**WYJAŚNIENIA DO TREŚCI
SPECYFIKACJI ISTOTNYCH WARUNKÓW ZAMÓWIENIA**

Dotyczy: postępowania o udzielenie zamówienia publicznego prowadzonego w trybie przetargu nieograniczonego na modernizacja budynku Oddziału Otolaryngologii wraz z Blokiem Operacyjnym - ETAP 1.

Nr sprawy: ZP-19-033 BN.

Lampa operacyjna IGNIS 160CAM/160C

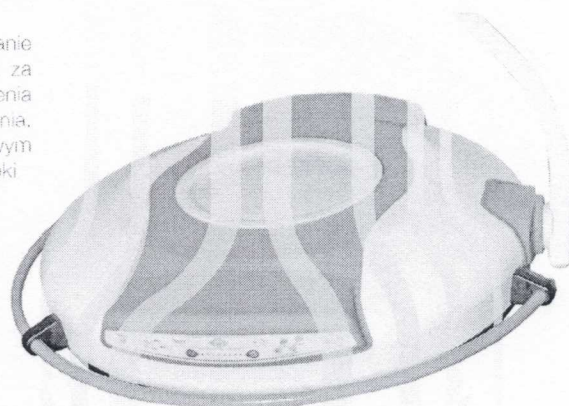
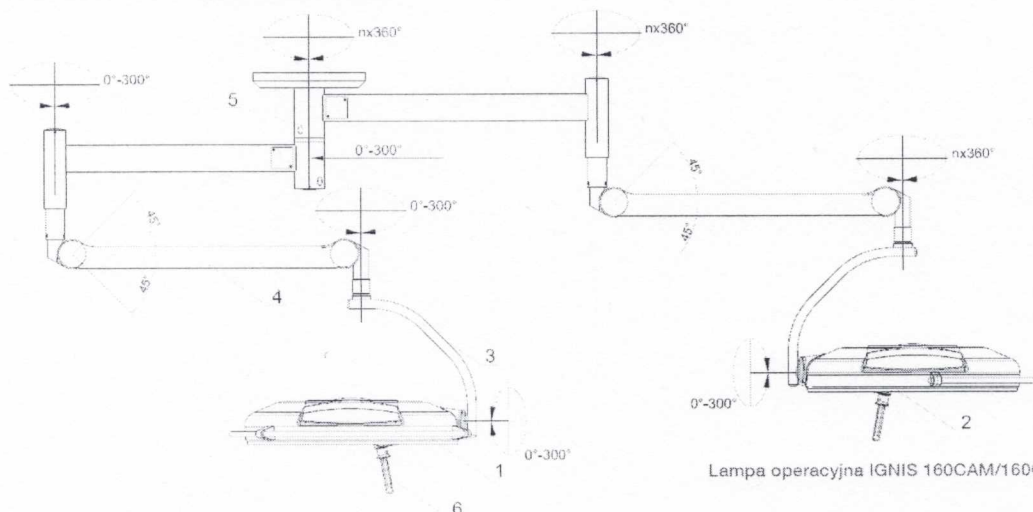
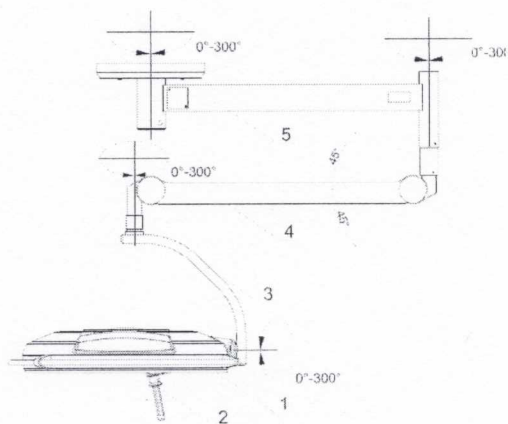
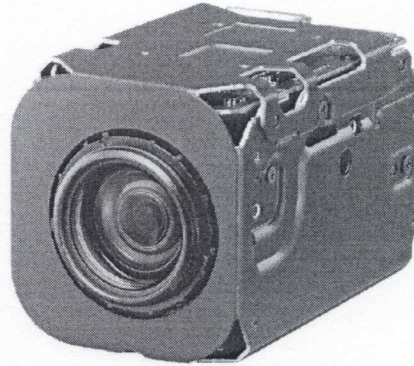
Pytanie 26) Czy Zamawiający dopuści lampę operacyjną dwukopułową z kamerą HD, rejestratorem, monitorem ściennym oraz z panelem ściennym do regulacji parametrów lampy i kamery. Czasze lampy wykonane są z aluminium. Materiał ten jest lepszy niż tworzywo sztuczne, ponieważ gwarantuje większą wytrzymałość na uszkodzenia mechaniczne. Kopuły pokryte są farbą proszkową epoksydowo-poliestrową, w wysokim stopniu odporną na środki dezynfekcyjne- klasa ochrony IP=54. Parametry lampy i kamery zamieszczono poniżej:

Odp.: Zamawiający dopuszcza przedstawione rozwiązanie.
